DĖL ATSAKymo (-ų) PATEIKIMO

Uždarnosios akcinės bendrovės „VILNIAUS VANDENYS“ viešųjų pirkimų komisija (toliau – Pirkėjas) vykdydama **Dumblo aušintuvų (šilumokaičių) su ventiliatoriais dumblo aušintuvams ir montavimo darbais pirkimą** (pirkimo numeris CVP IS - 567909) (toliau – Pirkimas), pateikia atsakymą (-us) į gautą (-us) klausimą (-us):

1 pav. Principinė schema

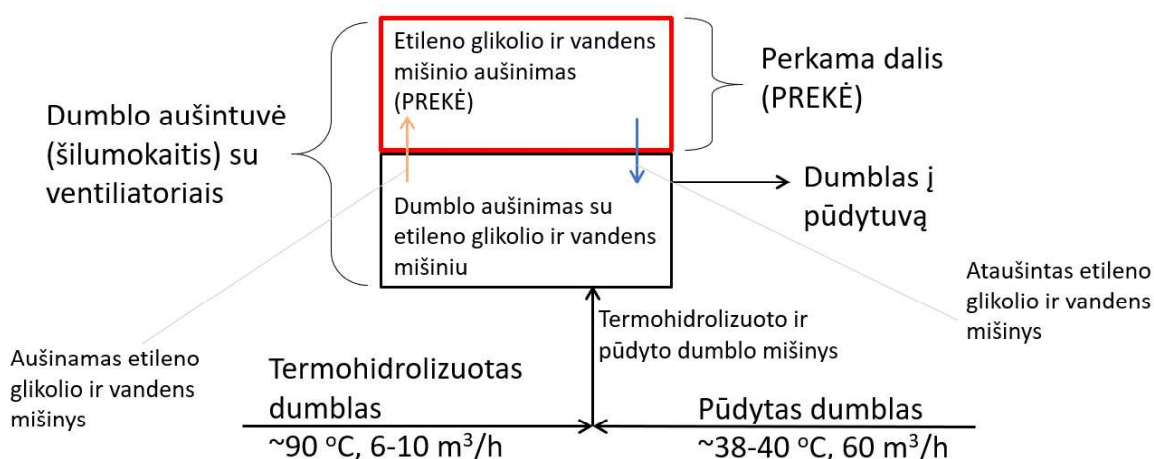
3. Klausimas: Kokia turi būti iš šilumokaičio išeinančios medžiagos temperatūra? Pagal techninę specifikaciją paduodamas 38 - 40 oC pūdytas dumblas. Prašoma, jog aušyklė vėsintu iki 38 - 40 oC. Kyla klausimas, kam dozuoti ir aušinti pūdytą dumblą, jei jo temperatūra lygi tokiai, kokia reikalaujama atvesintos medžiagos? Prašome atsakyti į pateiktus klausimus ir kuo tiksliau paaiškinti esamą technologiją.

Atsakymas: Į dumblo aušintuvę (šilumokaičius) dozuojamas termohidrolizuoto (~90 °C) ir pūdyto dumblo (38 – 40 °C) mišinys, kur yra vėsinaamas iki 38 – 40 °C. Papildomai pateikiame principinę dumblo dozavimo ir aušinimo schemą (1 pav.).
